**Zespół trzech budynków mieszkalnych
wielorodzinnych z lokalami usługowymi w parterach,
garażami podziemnymi, infrastrukturą techniczną
i zagospodarowaniem terenu**

PROJEKT ARCHITEKTONICZNO-BUDOWLANY

Zespół trzech budynków mieszkalnych wielorodzinnych z lokalami usługowymi w parterach, garażami podziemnymi, infrastrukturą techniczną i zagospodarowaniem terenu

BUDYNEK	STADIUM	BRANŻA	REV.	DATA	SKALA	WYK.
B2	PB	AR	01	07-2022	1:100	AR-1-2

BUDYNEK B1

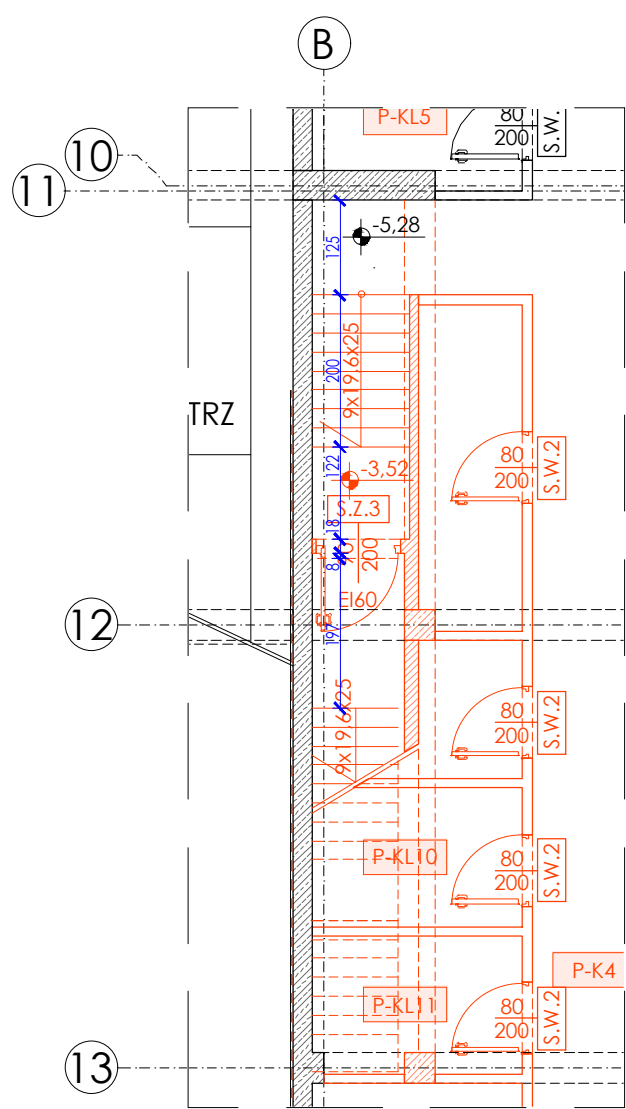
REV-01 08.2024	<p>1. Wprowadzenie dodatkowej, ewakuacyjnej klatki schodowej oraz związane z tym zmiany funkcjonalne w części mieszczącej komórki lokatorskie.</p> <p>2. Zmiana wyżej do ewakuacji.</p> <p>3. Zmiana drzwi do schodów instalacyjnego SI-1.</p> <p>4. Uszczelnienie klatki odporności ogniowej - omyślności obudowy szachtu instalacyjnego SI-1.</p> <p>5. Likwidacja drzwi między garażem P-P1 a komunikacją P-K4 przy komunikacji lokatorskich.</p> <p>6. Zmiana klatki odporności ogniowej ściany między przedsiemkom P-K3 a pomieszczeniami P-K4, P-K1.1 i P-G1.1 (ściana oddzielająca popz)</p>	<p>mgr inż. arch. Sylwia Michałewicz upr. nr ew. 19BL/BOKK/2017</p>
-------------------	---	---

RZUT PARTERU
skala 1:100

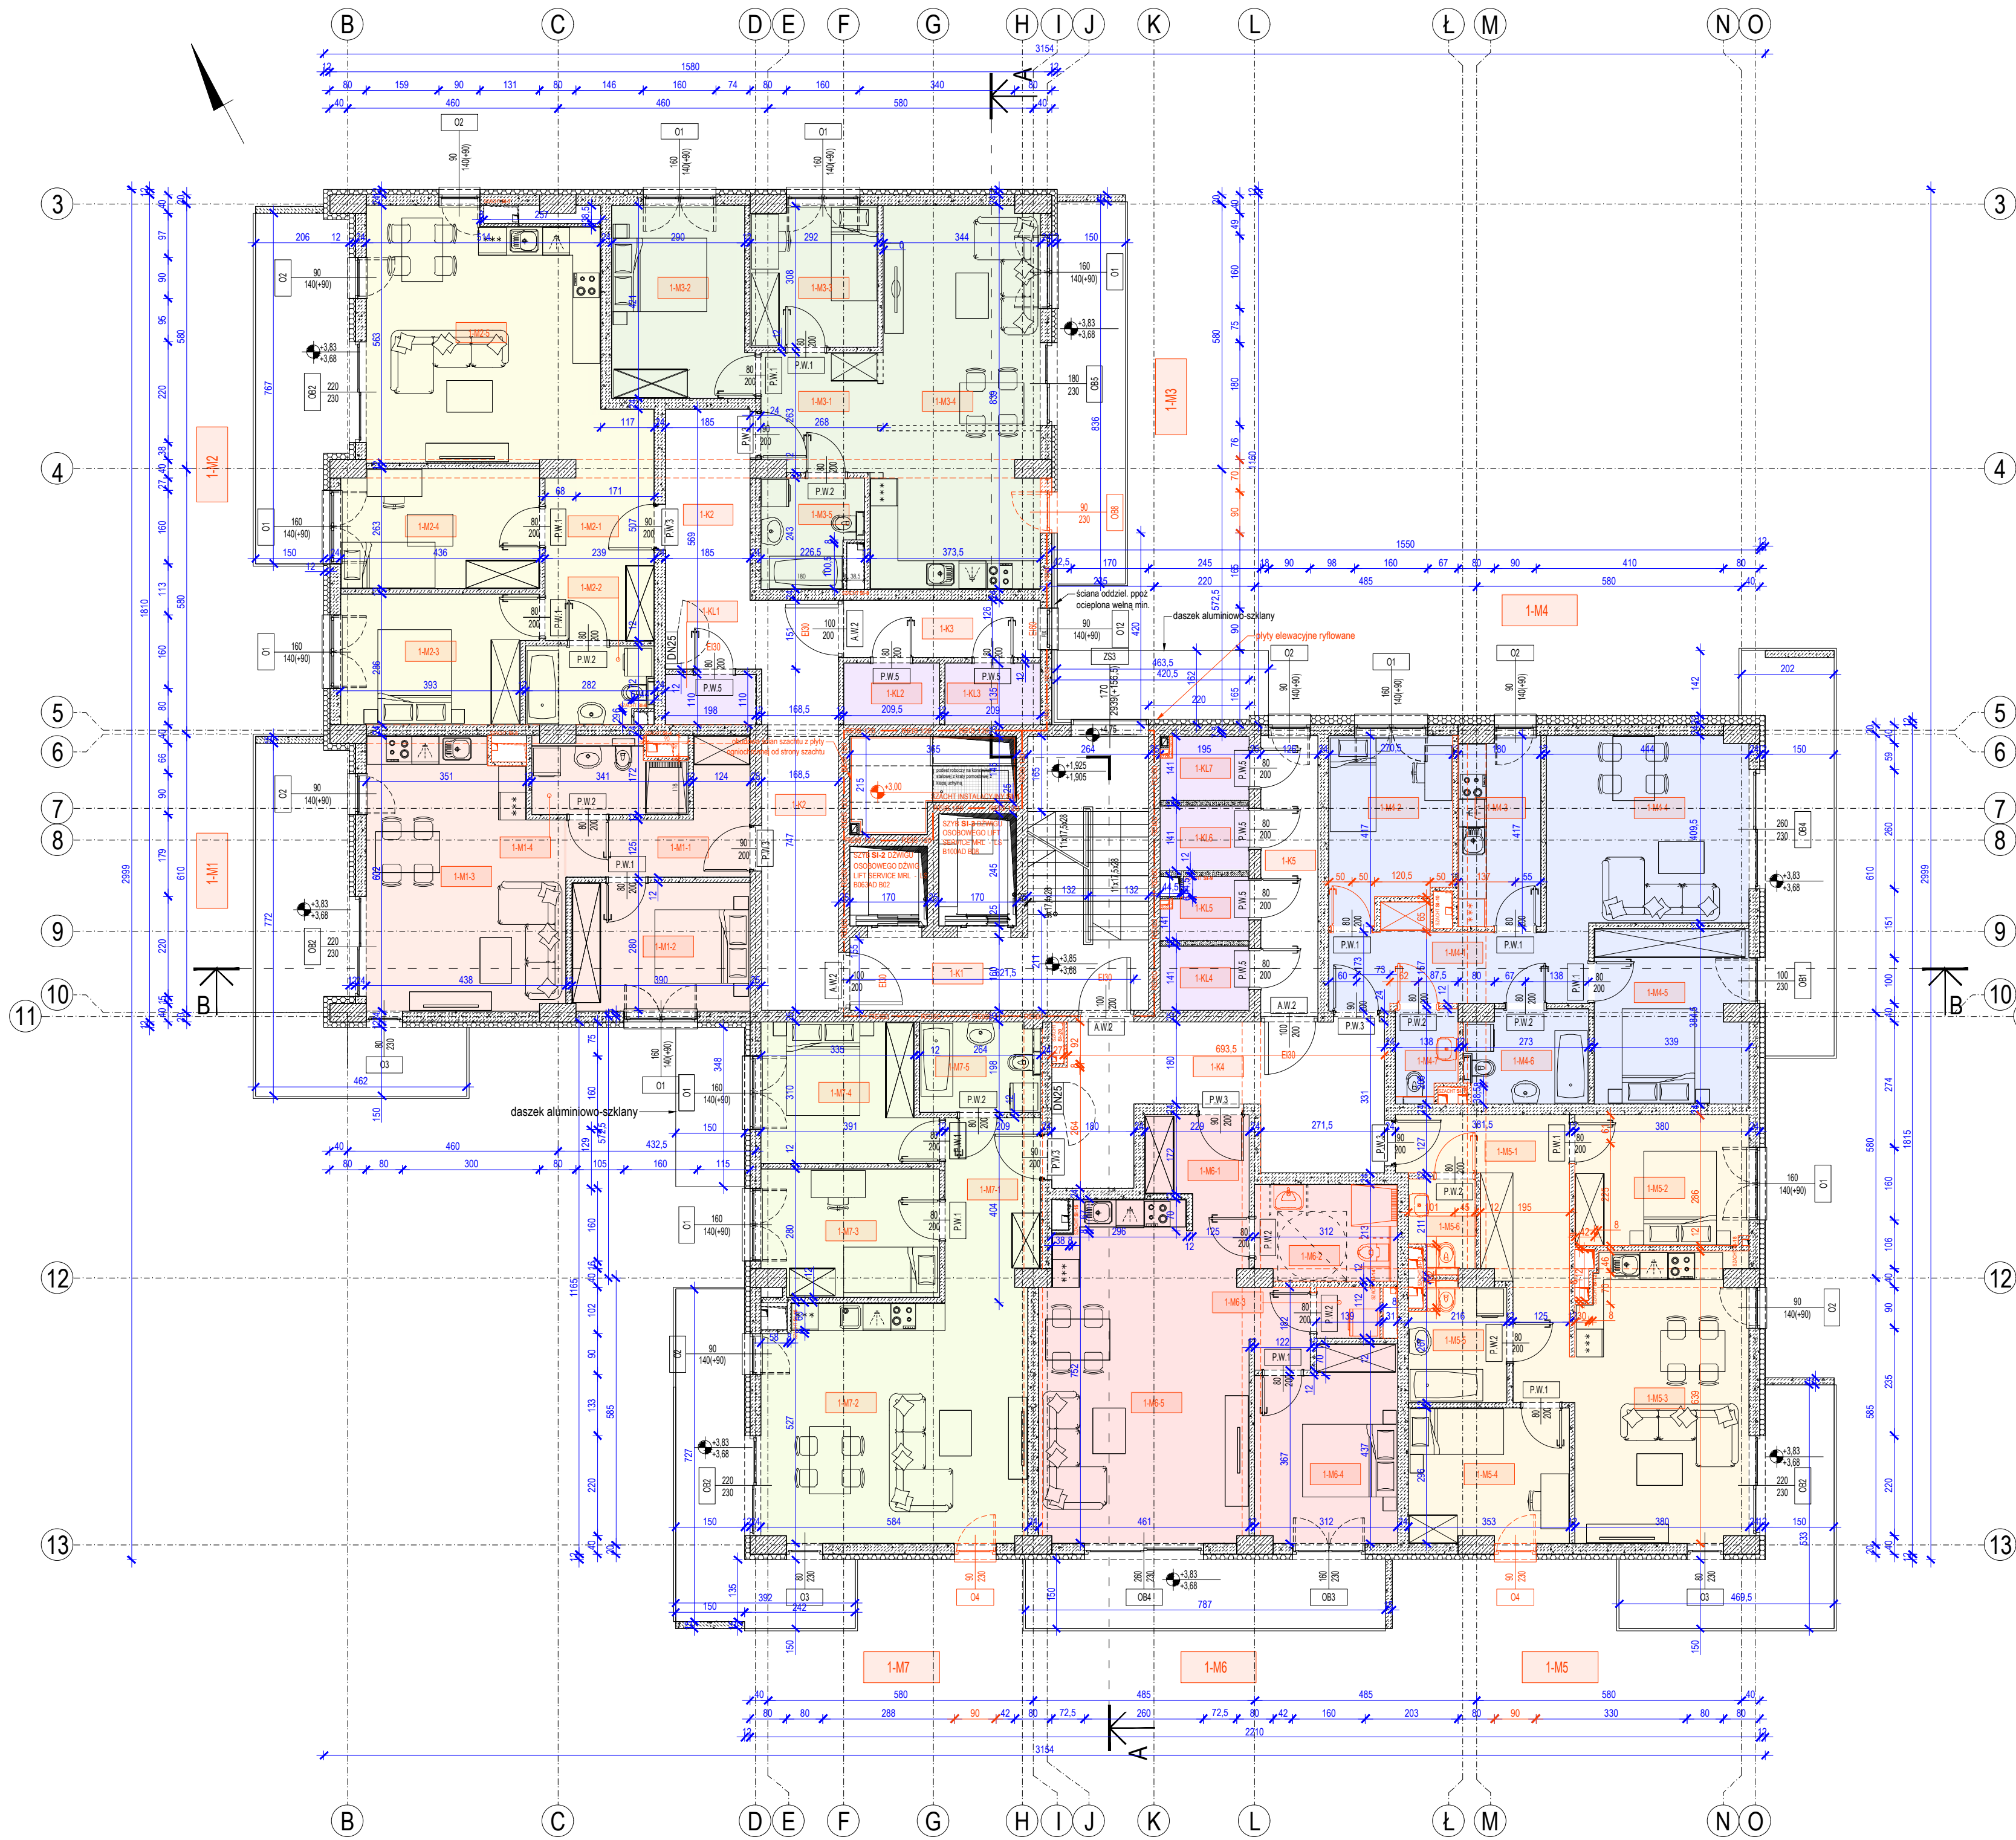
REV-01	11. Wprowadzenie dodatkowej, ewakuacyjnej klatki schodowej z części podziemnej	PROJEKTANT: mgr inż. arch. Sylwia Michałkiewicz upr. nr ew. 198/LECKA/2017

08.2024	2. Zmiana drzwi do szachtu instalacyjnego SI-1	SPRAWDZAJĄCY: mgr inż. arch. Mariola Gajewska upr. nr ew. 73/LECKA-GK/2010
	3. Uszczelnienie klasy odporności pożarowej i dymoszczelności obwodowy szachtu instalacyjnego SI-1

4. Wydzielenie strzały pożarowej pomieszczeń: technicznego 0-T1 i licznikowni 0-T2	
	5. Dodanie klasy odporności pożarowej drzwiom A.W.1 oddzielającym klatkę schodową od wiatrołapów

6. Uszczelnienie w zakresie wydzielenia pożarowego pomieszczenia śmietnia 0-G1 (klasa odporności pożarowej ścian)	
	7. Zmiana podziału budynku na strzety pożarowe (przynależność klatki schodowej do strzety ZL IV)

8. Zmiana klasy odp. pożarowej okna 0-T1	
	9. Rezygnacja z hydrantów na poziomie parteru.	
	10. Zmiana wysokości drzwi A.W.1 i A.W.2	
	11. Zmiany w pom. socjalnym 0-A3: szerokość drzwi do szachtu inst., lokalizacja zlewu, dodanie umywalki

12. Zmiana drzwi płytowych do lokali U6 i U7 na drzwi aluminiowe A.W.3	
	13. Zmiana obudowy klatki schodowej wraz ze zmianą ilości drzwi napowietrzających

14. Zmiana klasy odporności ogniowej ścian przedziałka 0-K1 i 0-K4	
	15. Zmiana okna 0-A1-1 na drzwi A.Z.3	
	16. Rezygnacja z drzwi wewnętrznych do pomieszczeń technicznych 0-T1 i 0-T2 na rzecz drzwi zewnętrznych S.2.2

17. Korekta szachtów instalacyjnych w wiatrołapie K4	
	18. Uszczelnienie w zakresie rzędnych wysokościowych	
	19. Uszczelnienie w zakresie zabezpieczeń pożarowych przebieg w stropie nad częścią podziemną

RZUT III PIĘTRA
skala 1:100

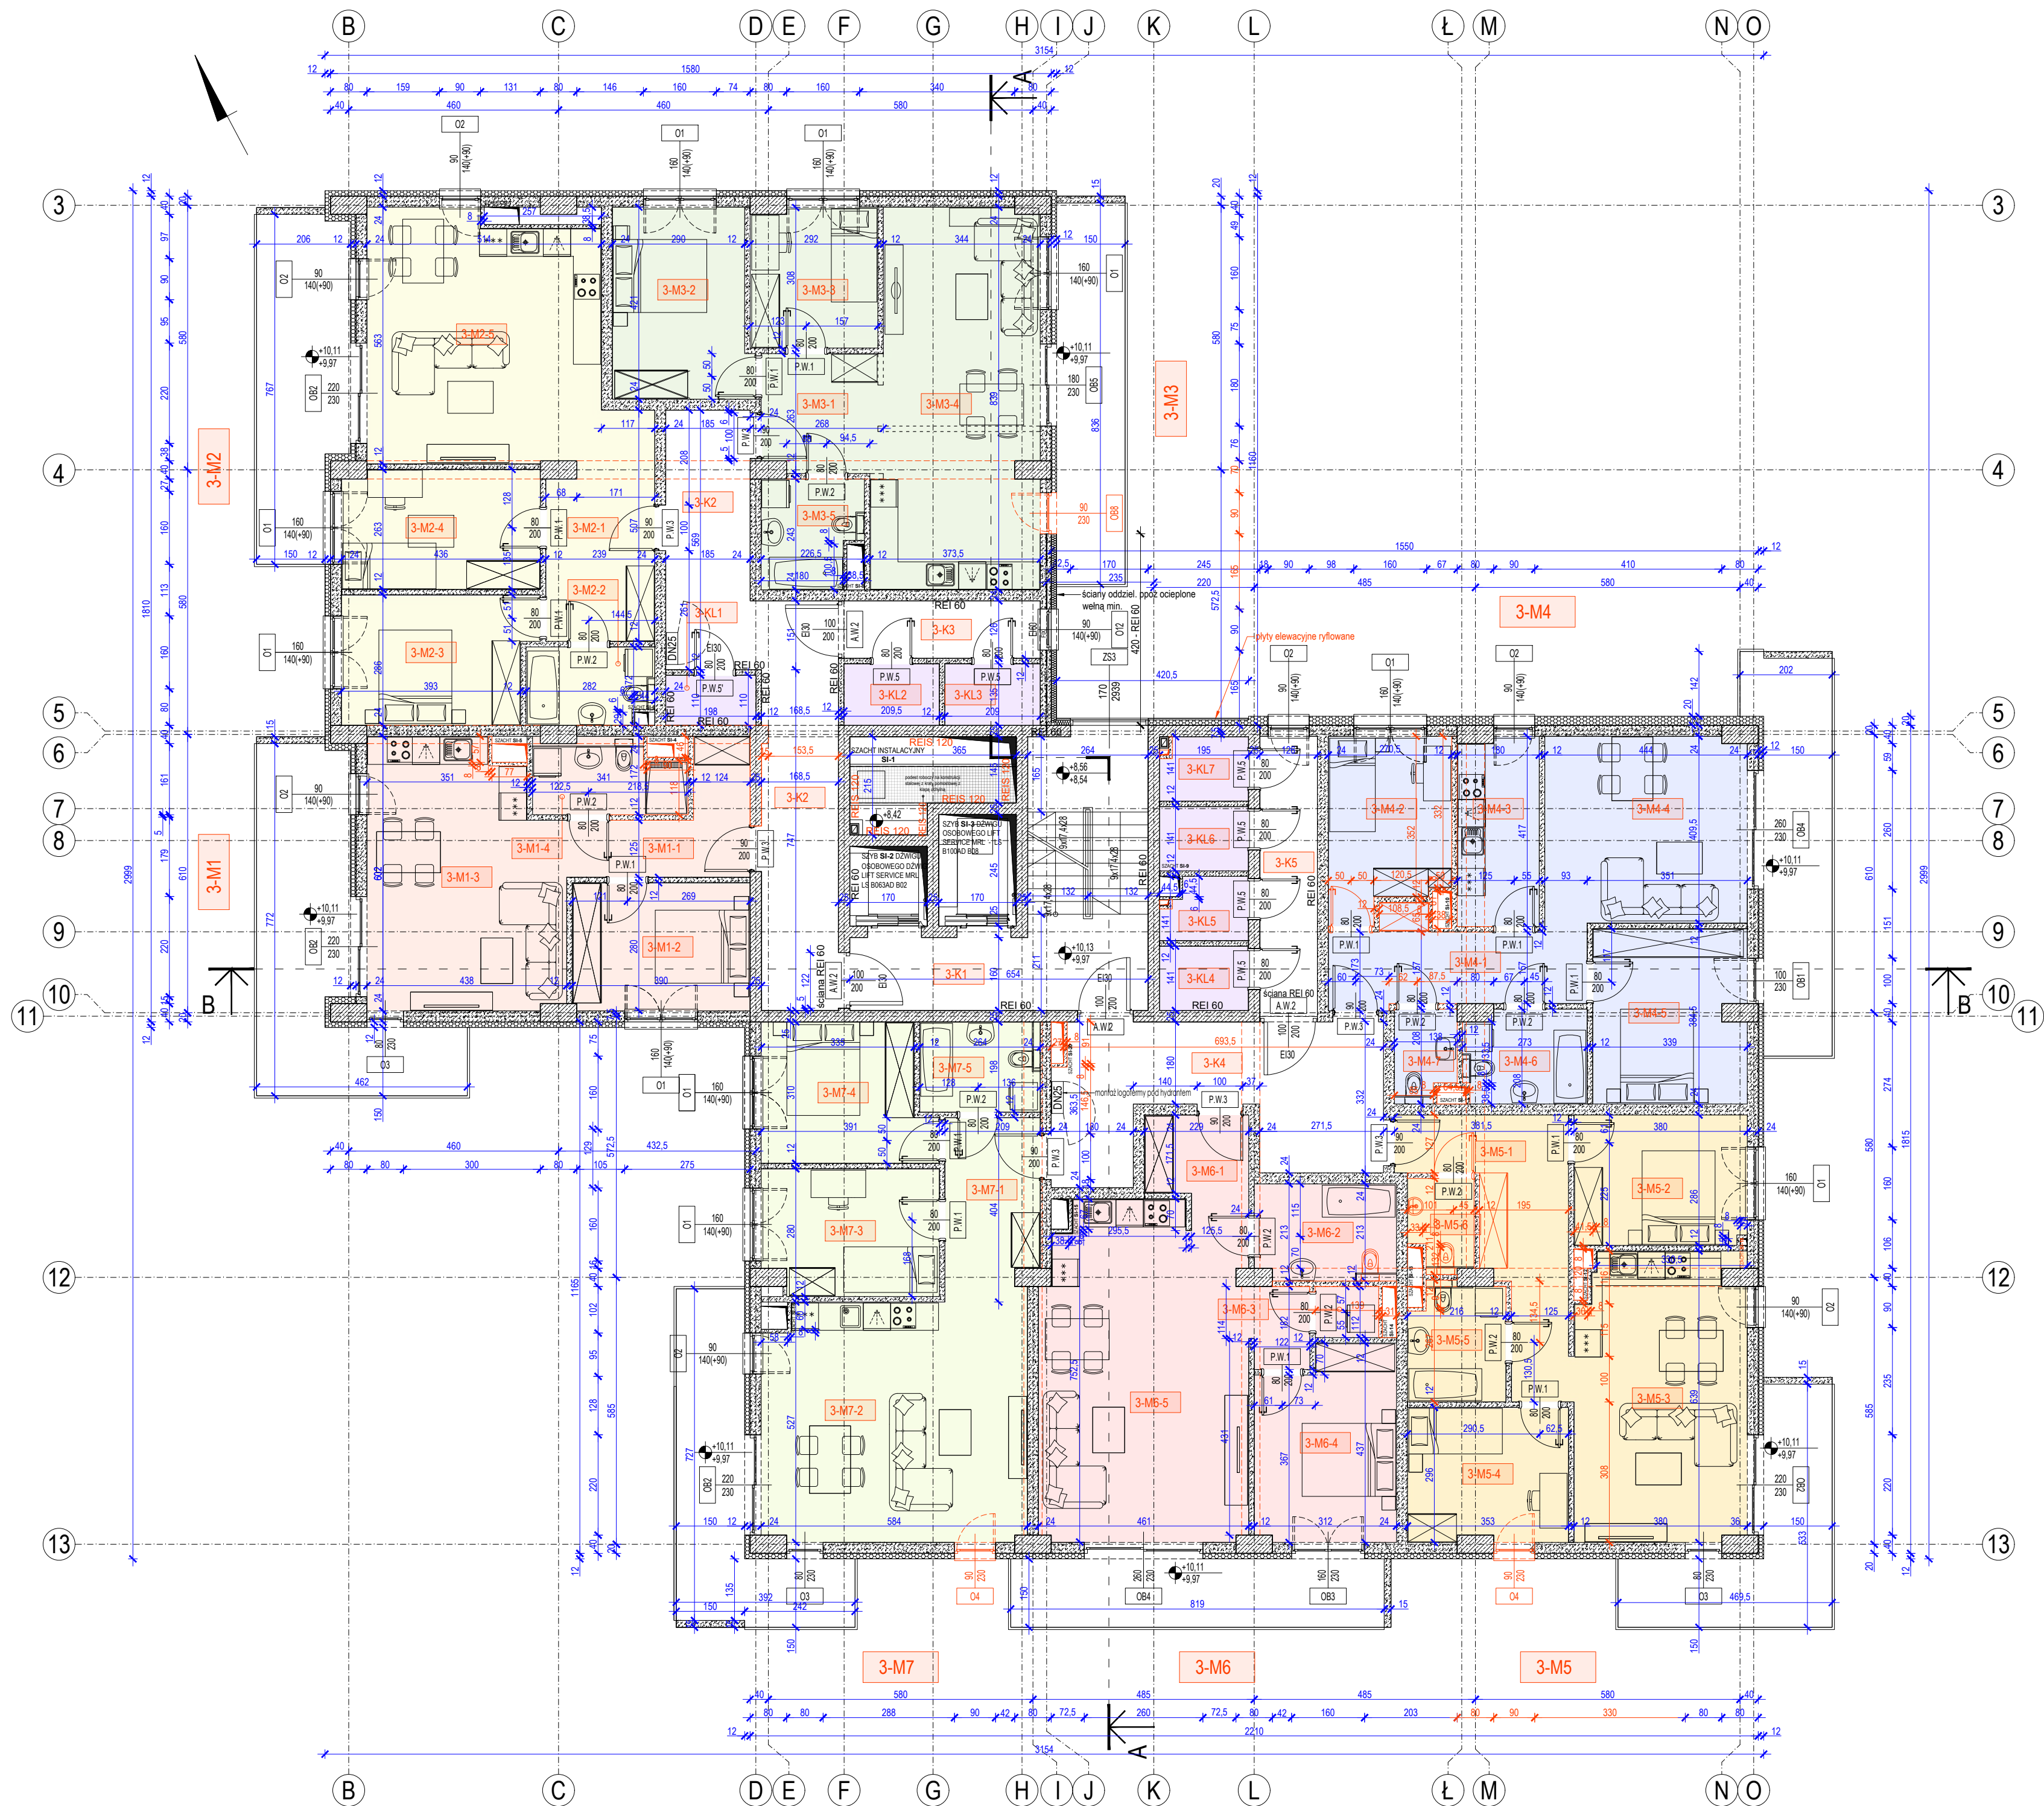
REV-01 08.2024	1. Dodanie szachtów instalacyjnych elektrycznego i teletechnicznego w komórkach lokatorskich z aktualizacją zestawienia powierzchni 2. Zmiany w zakresie stolarki okiennej 3. Zmiana przyporządkowania wydzielonej klatki schodowej ze strefy ZLIII na strefę ZLIV i związane z tym: zmiana materiału ociepleniowego w narożu budynku w sąsiedztwie klatki schodowej oraz zmiana okna w pom. K3 na okno bez klasy odporności ogn. 4. Zmiana klasy odporności ogniowej ścian wydzielających szacht SI-1 5. Zmiana rzędnej podestu roboczego 6. Zmiana technologii wykonania stropu i wynikające z niej wprowadzenie podciągów oraz zmiany układów funkcjonalnych mieszkań	PROJEKTANT: mgr inż. arch. Sylwia Michalikiewicz upr. nr ew. 198/LBOKK/2017 SPRAWDZAJĄCY: mgr inż. arch. Mariola Gebors upr. nr ew. 73/LBOIA-OKK/2010	
-------------------	---	--	--
